OBJET : Avis du GRACQ et du Fietsersbond dans le cadre de l'enquête publique relative au projet de création d'une deuxième voie d'injection de trams STIB, au départ du dépôt de Haren (réf. 04/PFD/1914659).

Bruxelles, le 28 mars 2023.

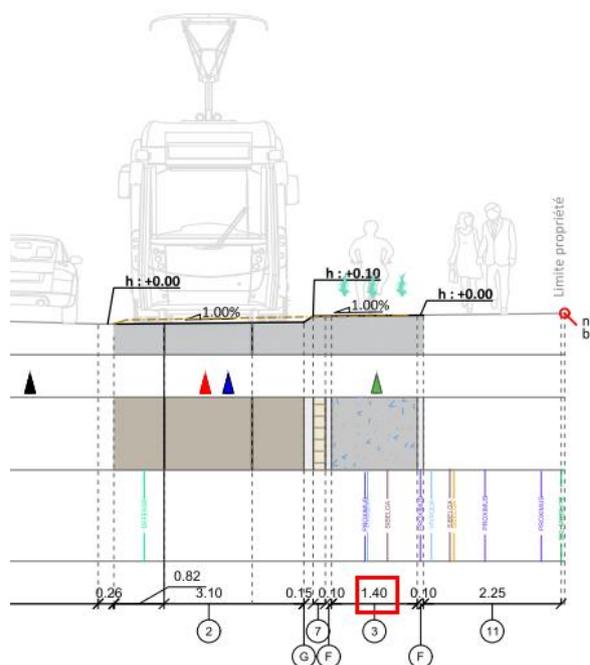
- Chaussée de Haecht : le projet prévoit d'élargir les fosses d'arbres pour favoriser leur croissance. Le projet prévoit également l'installation de noues ainsi que la plantation de deux nouveaux arbres dans l'alignement de la bande actuelle de stationnement ;
- Rue du Planeur – rue de l'Aéronef : le projet prévoit l'abattage de certains arbres existants, mais aussi la plantation de nouveaux arbres (6 selon la note explicative et 9 selon les plans), du côté opposé aux rails.

Nous ne comprenons pas l'intérêt de telles interventions à ce stade. L'abattage d'arbres récemment plantés ou l'imperméabilisation de surfaces récemment désimperméabilisées risqueraient de peser négativement sur le projet de création de la cyclostrade. Nous demandons donc de maintenir l'existant, dans la mesure du possible, et de ne pas planter de nouveaux arbres à hautes tiges.

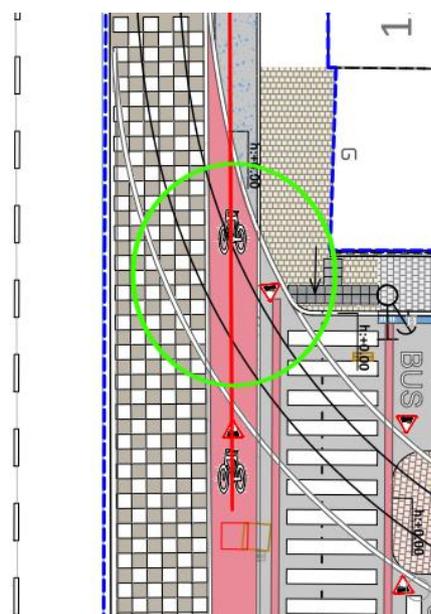
Le projet prévoit que la piste cyclable soit réalisée en asphalte drainant (selon les plans) ou en béton poreux (selon la note explicative). L'expérience dans plusieurs projets en région bruxelloise (boulevard Baudouin, boulevard de Smet de Naeyer...) démontre que **ni l'asphalte drainant, ni le béton drainant ne donnent actuellement des résultats acceptables en termes de confort**. Nous sommes donc opposés à ce que ce type de revêtement soit utilisé pour la piste sur la chaussée de Haecht. **Nous demandons l'utilisation d'asphalte ocre, ainsi que le recommandent les guides d'aménagements en région bruxelloise.**

Il est prévu que la piste soit réalisée à niveau du trottoir, une configuration qui génère des conflits entre cyclistes et piétons. Nous recommandons qu'elle soit au minima délimitée par une ligne de démarcation détectable à la canne (sur l'exemple de ce qui a été mis en œuvre à l'avenue Princesse Elisabeth à Schaerbeek).
